Od: Piotr Andrzejczak <p.andrzejczak@projcare.com>
Wysłano: 6 maja 2024 16:39
Do: 'Hubert Nabożny'
DW: 'Marcin Ondruch'; dawid.malkowski@ppalfa.pl; maciej.kadecki@ppalfa.pl; 'Kewin Chilimoniuk'; 'Magdalena Sobczak'; 'Mateusz Miszczyk'
Temat: RE: BIELSKO_zmiana elewacji
Załączniki: V-23_PW_N_A_ELEWACJE KOLORYSTYKA_B_MM-304.pdf; V-23_PW_N_A_ELEWACJE KOLORYSTYKA_B_MM.dwg

Subject: BIELSKO_zmiana elewacji

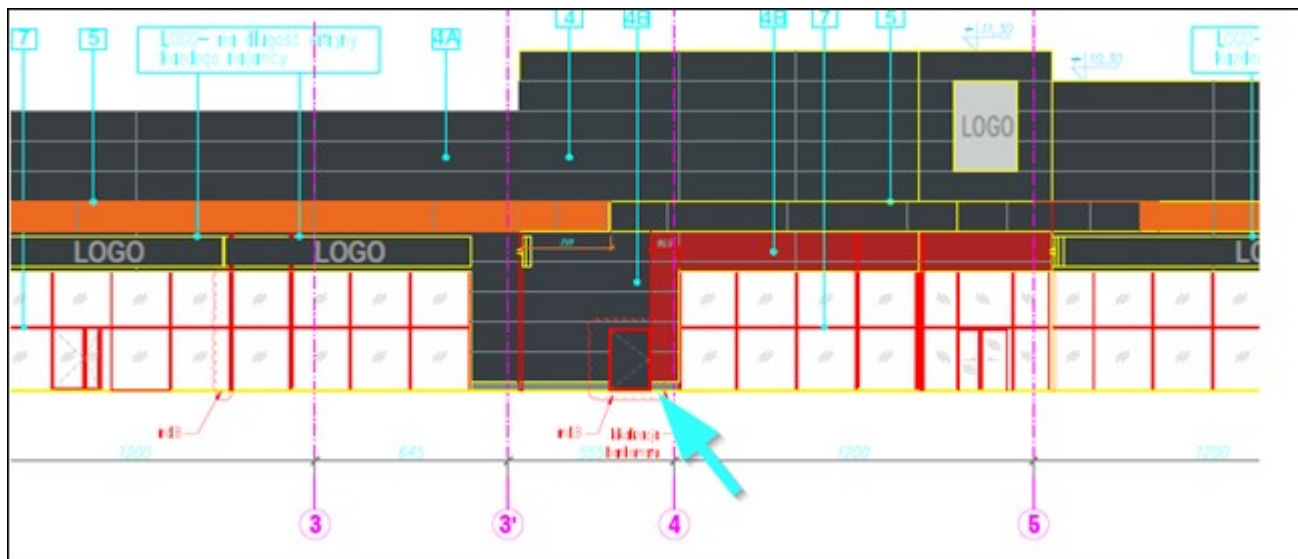
Dla podsumowania tematu kolorystyki elewacji – przesyłam w załączeniu poglądowy rysunek (ten sam, wysłany wcześniej przez Mateusza) z przedstawieniem kolorów do ostatecznej wyceny i decyzji w sprawie zmiany kolorystyki elewacji. UWAGA – na rysunku są zmienione kolory (choć przypadkowo nie zmienił się front daszku na elewacji północnej wewnętrznej – powinien być pomarańczowy RAL 2008), ale na razie nie są zmienione opisy (jest to rysunek roboczy), w związku z czym proszę byćcie opierali się głównie na poniższym opisie.

1. Cała elewacja w zakresie nowym – antracyt RAL 7016, z wyjątkiem poniższych.
2. Front daszku – pomarańczowy RAL 2008, z wyjątkiem strefy KAUF LAND (szczegóły w punkcie 3b poniżej). Spód daszku – antracyt RAL 7016.
3. Strefa KAUF LAND
 - a. Elewacja w strefie KAUF LAND – czerwony RAL 3020.
 - b. Front daszku w strefie KAUF LAND w kolorze RAL 7016.
 - c. Poglądowa wizualizacja poniżej:

4. Ślusarka fasadowa – antracyt RAL 7016.
5. Drzwi – antracyt RAL 7016.
6. Dodatkowo uwaga – drzwi do korytarza najemców na RAL7016 będą odsunięte od czerwonego fragmentu ściany tak, żeby ościeżnica regulowana stalowa nie nachodziła na czerwony fragment ściany:
